2017/06/09
 MICOKit-3047 V1.0 初始文档
 2017/07/09

Title: Micokit_3047		MXCHIP® 上海庆科信息技术有限公司		
Designer: dusong	Verifier: Liuzuoqin	Shanghai MXCHIP Info Tech Co., Ltd.		
Approver: Likeren	Size: A4			Ver: *
Data: *	Sheets: 1 of 1			Secrecy: Y

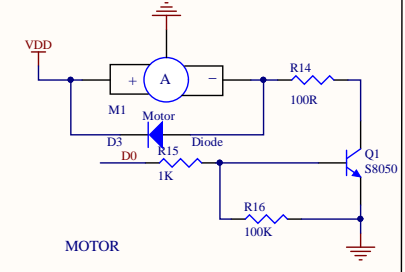
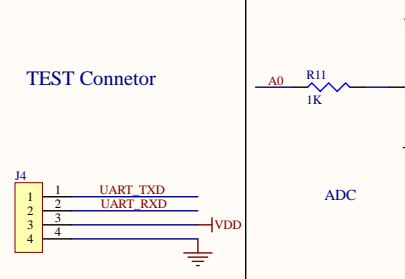
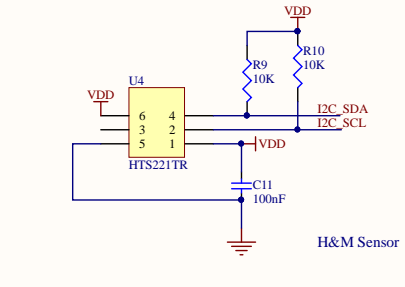
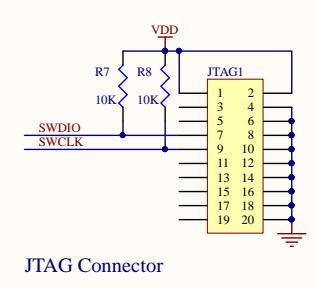
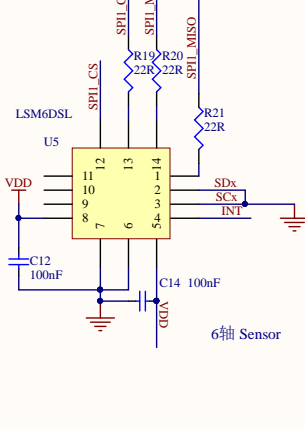
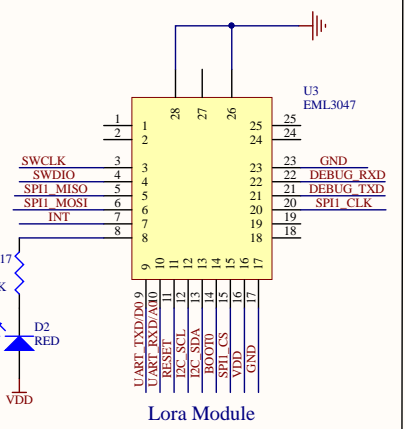
MICOKit-3027 V1.1
 1, 模块19脚 GPIOA_7取消, 去掉GPIOA_7的开关SW1
 2, 增加 TES connector的VDD GND接口
 3, 修改 HTS221TR, LSM6DSL的封装

2017/0728
 1, 增加RESET处电阻R18 (27R)
 2, 增加六轴传感器5脚处C14 (100nF) 滤波电容
 3, J2、J3增加一GND引脚, 由3PIN改为4PIN

2017/08/04
 1, 修改HTS221TR封装, 修改R12封装, 修改电机封装

2017/9/29
 1、增加六轴传感器SPI线上面的22R电阻
 2、优化六轴传感器封装
